苏州莱茵电梯RGL系列鼓式制动器维护保养 及松闸杆材质申明函 A0 版

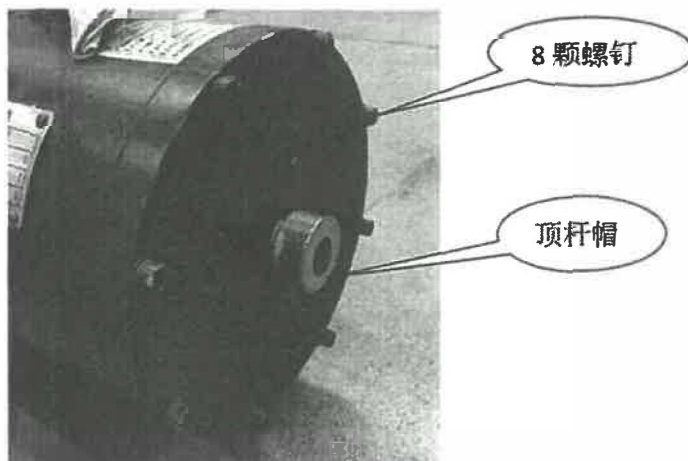
2. 针对2016年7月~2021年5月10日生产的导磁松闸杆制动器，我司在此申明此制动器均有松闸杆限位装置，在电磁力作用下，不会产生摆动现象，不会因此造成卡阻，可不进行更换，可将此申明函递交当地特检院审核，具体见下图：

3. 2016年6月~2021年5月10日之间生产的部分机型制动器定义为免拆解免维护的制动器，无需拆解清洗，下图照片外观的为免拆解免维护的制动器。（如何区分：端盖处有8颗内六角圆柱头螺钉的、顶杆帽如图加大帽）
